HVIDBOG

LOKALPLAN NR. 1293

BOLIGBYGGERI, ROSENKILDEVEJ, SLAGELSE

SLAGELSE KOMMUNE | PLAN

§9.8 Regnvand

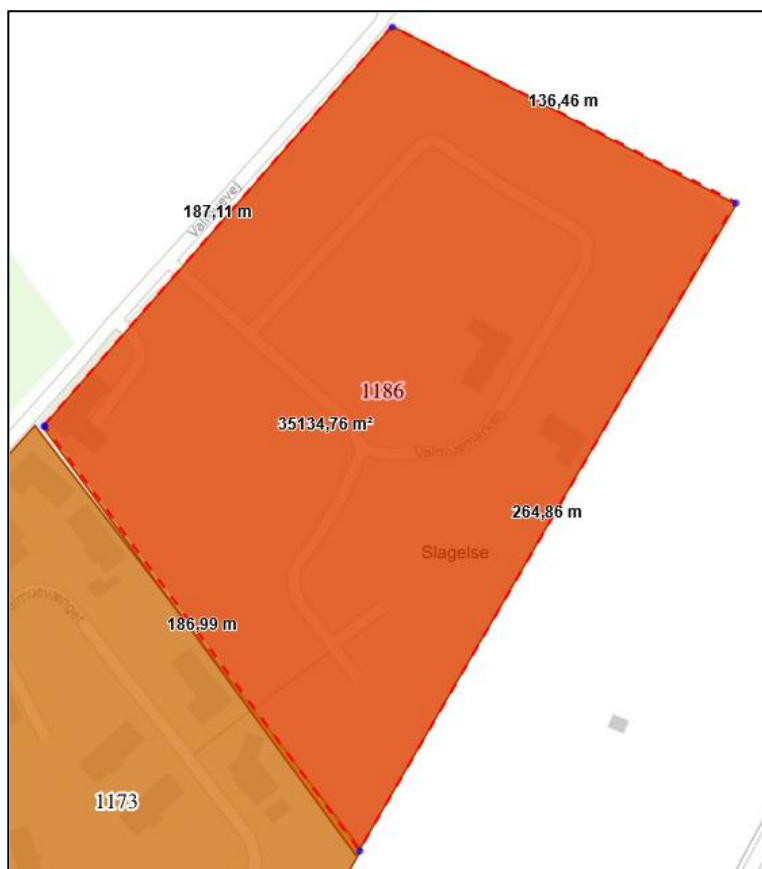
(UFV95) henviser til en opmåling af Lokalplan 1186 Valmuevej etape 2 bassin og refererer til lokalplan 1186 paragraf 9.8 og 10.4 vedr. regnvandshåndtering, hvor lokalplanområdet skal lede deres overfladevand til bassinet, hvorfra overfladevand bortledes fra området via det separatkloakerede kloaknet eller via en regnvandsledning til Gudum Å.

Det omtalte regnvandsbassin er omfattet af Lokalplan 1186 og indgår derfor ikke i Lokalplan 1293's afgrænsning. Regnvandsbassinet skal ejes af Envafors (salgs gang mellem forsyningsselskabet og privat udvikler pågår)

Envafors er vidende om, at det pågældende bassin er underdimensioneret, og der pågår allerede omprojektering af bassinet. I forbindelse med ejerskabet af bassinet og ombygningen heraf, vil det blive udvidet og dermed dimensioneret og designet korrekt ift. oplandet nu og fremtidig, samt ift. recipient krav. Udvidelsen vil ske nord for Valmueemarken og blive etableret udenfor det pågældende lokalplanlagte område, indenfor den kommuneplanudlagte "Grønne ring", rekreativt areal der ligger mellem byen og det åbne land. Envafors oplyser i den sammenhæng at udvidelsen vil tage udgangspunkt i en form der er landskabelig og organisk, så den passer fint ind i kommunens fremtidige rekreative byareal (den grønne ring).
